Ref : JJ2302007

Objet : enquête publique du projet de Parc éolien de la Vallée de la Craie

Ayant pris connaissance du dossier d'étude d'impact du projet éolien de la *Vallée de la Craie*, sur les communes de Marson, Pogny et Vésigneul-sur-Marne, notre association souhaite intervenir à ce sujet.

Figure 1 : localisation du projet éolien de la Vallée de la Craie dans le contexte éolien et des couloirs de migrations

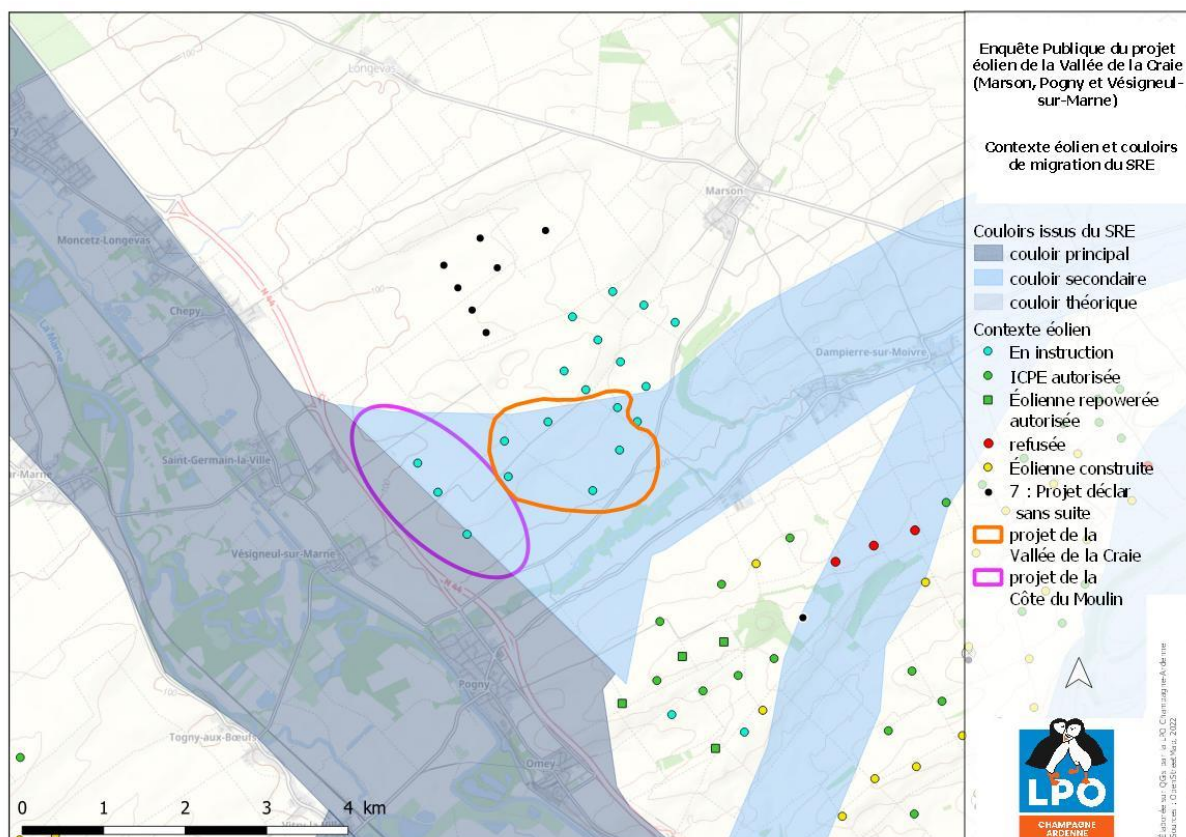
Au regard de l'ensemble des éléments répertoriés, la LPO considère que la Zone d'implantation Potentielle se trouve dans un contexte déjà saturé d'éoliennes et préconise donc l'abandon du projet. » Cette conclusion catégorique était motivée par le fait que le projet de la "*Côte du Moulin*" se situe entièrement dans un des couloirs de migration jugé d'importance secondaire à l'échelle régionale dans le SRE de Champagne-Ardenne. Or le projet de la Vallée de la Craie se trouve également en

totalité dans l'emprise de ce couloir. Il s'agit du couloir qui suit le cours de la vallée de la Moivre au niveau de sa confluence avec le couloir de la vallée de la Marne ; ce dernier étant quant à lui jugé d'importance principale (fig. 1.).

Figure 2 : extrait du rapport de l'étude d'impact page 307.

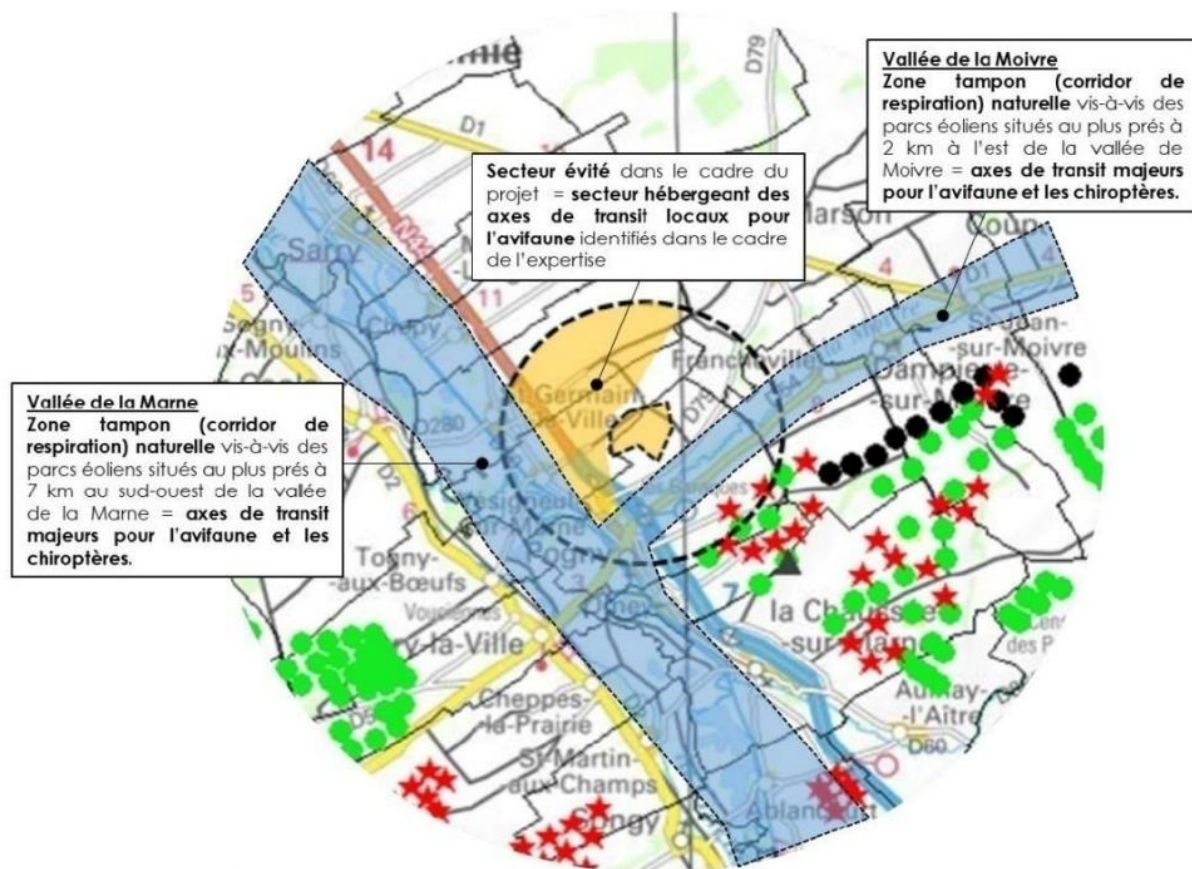
Enfin, page 307, la carte 166 situe le projet par rapport aux couloirs de migration de la vallée de la Moivre et de la Marne, et montre en effet que le projet est en dehors des couloirs (fig. 2.). Et pour cause, le tracé des couloirs présentés ici est beaucoup plus étroit que celui qui figure dans le SRE.

Ainsi le lecteur de l'étude d'impact pensera naturellement que le projet du Val de la Craie respecte bien les recommandations du SRE et se trouve en dehors des couloirs de migration répertoriés à l'échelle régionale. On peut d'ailleurs penser que la MRAE, dans son avis rendu en août 2022, n'a pas remarqué que le projet se trouvait dans l'emprise du couloir puisqu'elle écrit en page 7 : "L'aire d'étude immédiate n'est directement concernée par aucune trame verte ou bleue et aucun corridor écologique pour les oiseaux mis en évidence dans le Schéma régional de l'éolien (SRE)." puis plus loin : "En ce qui concerne l'avifaune migratrice, si le projet ne se situe pas dans un corridor écologique, le site d'étude borde toutefois un couloir migratoire secondaire localisé au niveau de la vallée de la Moivre."
